cota 247

A TODOS LOS AGENTES MONTESA

CATALOGO DE PIEZAS
PARTS BOOK
CATALOGUE DE PIECES

Ministerio de Defensa		COMENTARIOS DE MODIFICACION REMARKS ON MODIFICATION - NOTICE A LA MODIFICATION Modelo 0 0 7 A 247 Hoja Sheet Page No. N° 7

GRUPO SUSPENSIÓN TRASERA
REAR SUSPENSION GROUP
GROUPE SUSPENSION ARRIERE

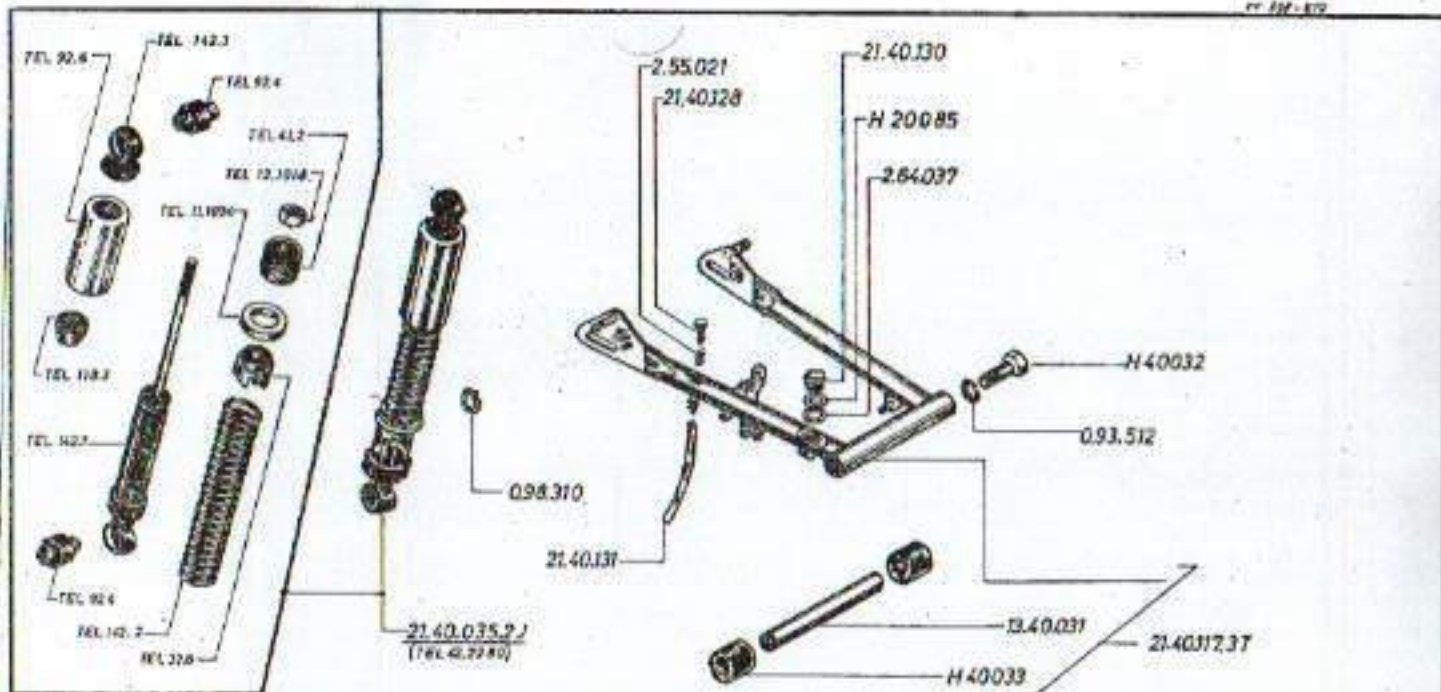
(A) Remplacer les deux amortisseurs.
Replacing both rear shocks.
Remplacer les deux amortisseurs.

MODIFICACION Nuevos amortiguadores suspensión trasera.	MODIFICATION New rear shock-absorbers.	MODIFICATION Nouveaux amortisseurs de suspension arrière.
MOTIVO Mejorarle su funcionalidad.	REASON To improve its working conditions.	RAISON Améliorer son fonctionnement.
INTERCAMBIABILIDAD Los nuevos amortiguadores 21.40.035.27 pueden utilizarse como recambio desde la primera unidad 21M-0001.	INTERCHANGEABILITY The new shock-absorbers 21.40.035.27 can be used as spare part starting from unit 21M-0001.	INTERCHANGEABILITE Les nouveaux amortisseurs 21.40.035.27 peuvent être utilisés comme pièces détachées à partir de la machine - 21M-0001.
UTILAJES NUEVOS Ninguno.	NEW TOOLS None.	NOUVEAUX OUTILS Aucun.
OTRAS OBSERVACIONES A efectos de intercambiabilidad deberá tenerse en cuenta la sustitución de los dos amortiguadores simultáneamente.	OTHER REMARKS The pair must be fitted when substituting the former type ones.	AUTRES NOTES Monter le pair en cas de substitution des amortisseurs antérieurs.

GRUPO RUEDA Y FRENO DELANTERO
FRONT WHEEL AND BRAKE GROUP
GROUPE ROUE ET FREIN AVANT

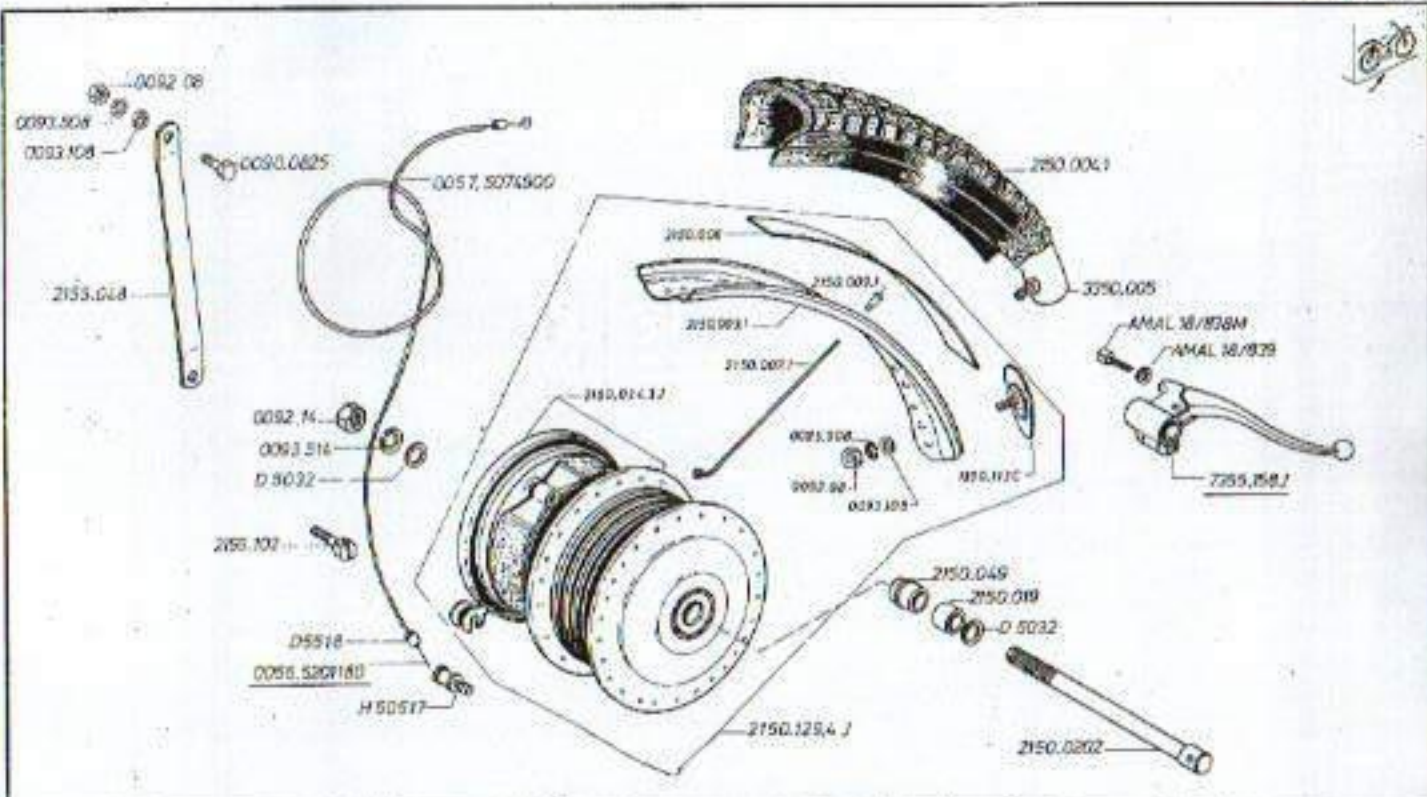
MODIFICACION	MODIFICATION	MODIFICATION
Nuevo acabado de los cubos de rueda pulidos y rueda dentada sobre cubo trasero de duraluminio.	New finish of the polished wheel hubs and rear sprocket in duraluminium.	Nouveau finissage des tambours de roue polis et roue dentée sur le tambour arrière, en duraluminium.
MOTIVO	REASON	RAISON
Consiguir un mejoramiento estético y funcional.	To obtain both an aesthetic and functional improvement.	Obtenir un améliorement esthétique et fonctionnel.
INTERCAMBIABILIDAD	INTERCHANGEABILITY	INTERCHANGEABILITE
Los nuevos cubos 21.50.034.2J y 21.50.035.1J pueden utilizarse como repuesto desde 21M-1800.	The new hubs 21.50.034.2J and 21.50.035.1J can be used as spare parts starting from unit 21M-1800.	Les nouveaux tambours 21.50.034.2J et 21.50.035.1J peuvent être utilisés comme pièces détachées à partir de la machine n° 21M-1800.
UTILAJES NUEVOS	NEW TOOLS	NOUVEAUX OUTILS
Ninguno.	None.	Aucun.
